Þinghólsbraut 53a

Fyrirspurn um viðbyggingu og hækkun ris

Minnisblað – Umfjöllun um fyrirspurn

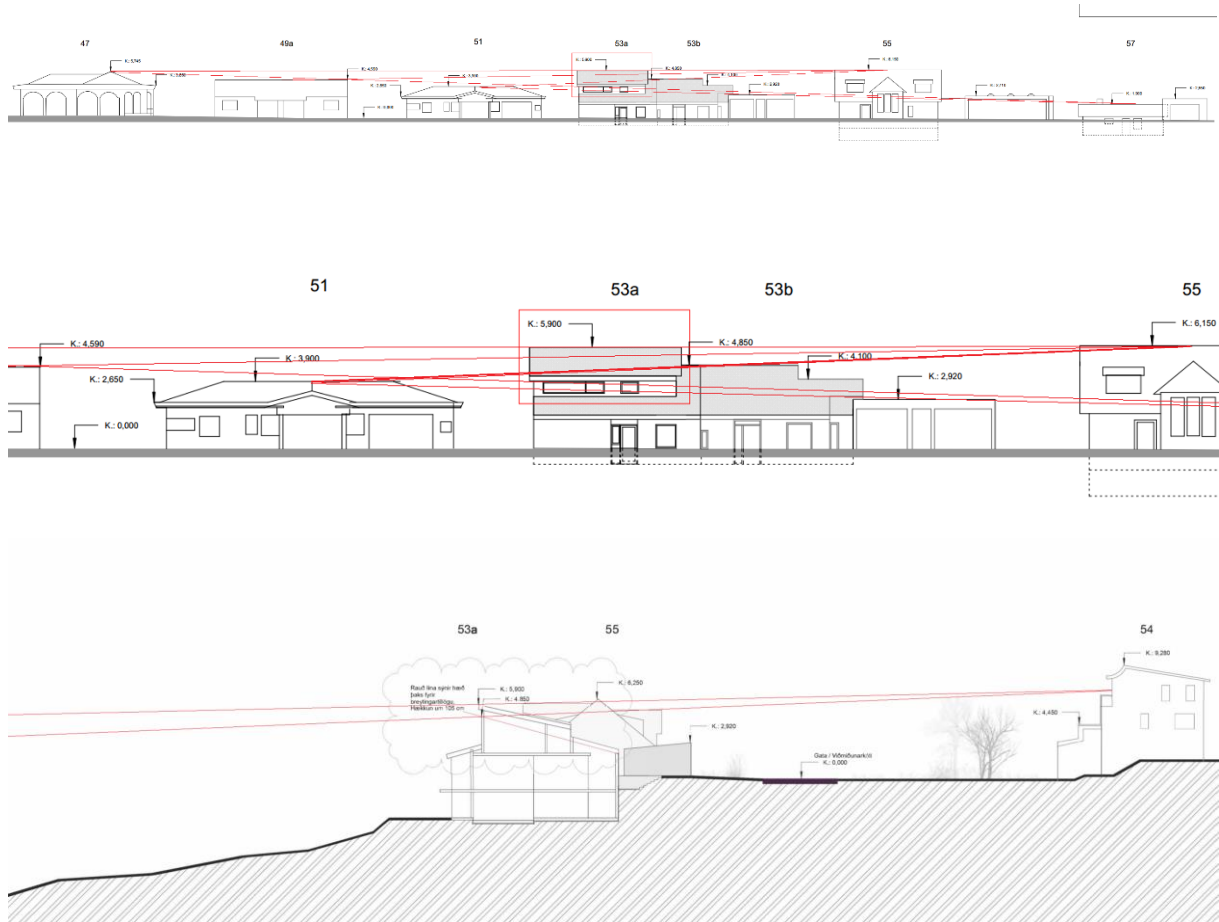
Nýtingarhlutfall fer úr 0,35 í 0,41. Meðaltal nýtingarhlutfalls grenndar er 0,34

Rammaákvæði 1b - Hæð nýbygginga skal að jafnaði ekki vera hærri en sú lína sem dregin er á milli þeirra húsa í götunni sem eru sitt hvoru megin við.

Hús hækkar um 1 metra. Á mynd sjást línur dregnar milli húsa sitt hvoru megin við og næstu húsa til austurs.

Hækkun byggingar fer yfir þá línu sem er dregin milli húsa, sitt hvoru megin við og tillagan því ekki í samræmi við rammaákvæði 1b. En þar sem ekki er um veruleg grenndaráhrif að ræða og ef litið er á hæðir fleiri húsa í götunni þá er hækkunin, að jafnaði ekki svo mikil.

Skipulagsdeild leggur til að grenndarkynna framlagða tillögu samkvæmt 44. gr. skipulagslaga 123/2010.
